新竹縣政府工程查核代表照片表

工程名稱：新竹縣關西鎮石光國民小學老舊校舍整建工程

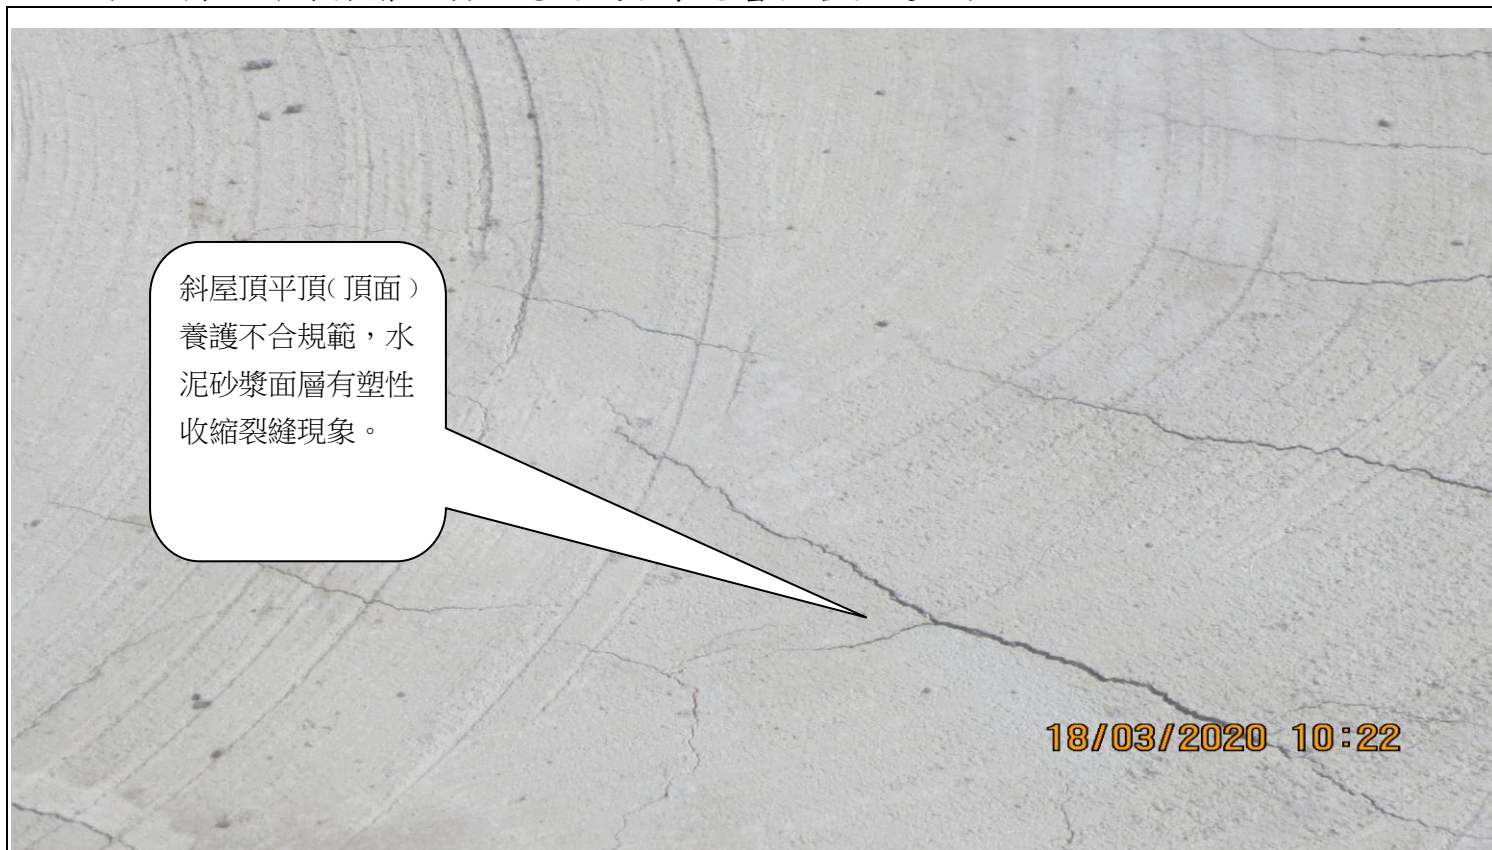
抽查 2F~3F 樓梯部份階梯、B 棟屋頂欄杆等混凝土有孔洞或蜂窩等現象。
